Уважаемые разработчики СП 20.13330.2011 !

При программной реализации требований СП 20.13330.2011 «Нагрузки и воздействия» в части определения снеговой нагрузки мы столкнулись с таким вопросом:

Рис. 1. Выкопировка из СП 20.13330.2011

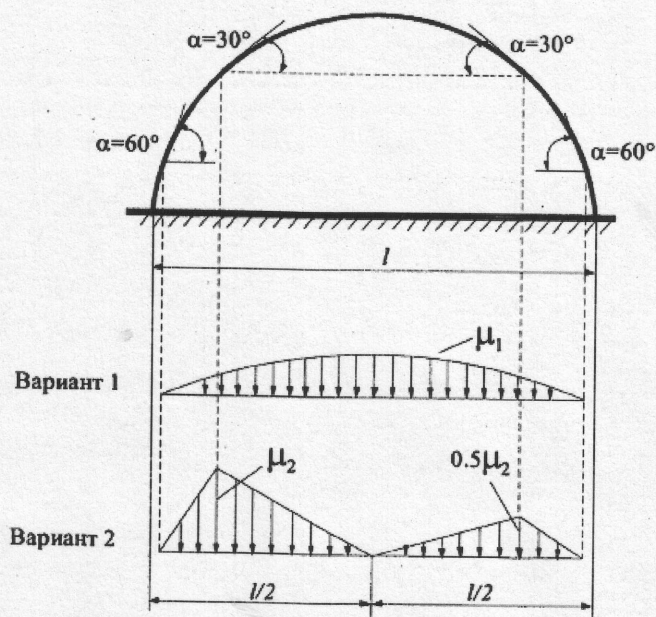
Сводом правил СП 20.13330.2011 для зданий со сводчатыми и покрытиями, близкими к ним по очертаниям, дана рекомендация по распределению снеговой нагрузки (рис. 1) не являющаяся универсальной. Действительно, при стрелках меньших, чем 0,134 длины пролета точка ската с углом наклона 30 градусов на покрытия отсутствует.

Нужно ли обрывать эпюру снегового давления или же считать схему Г.2.1 не подходящей для такого случая?
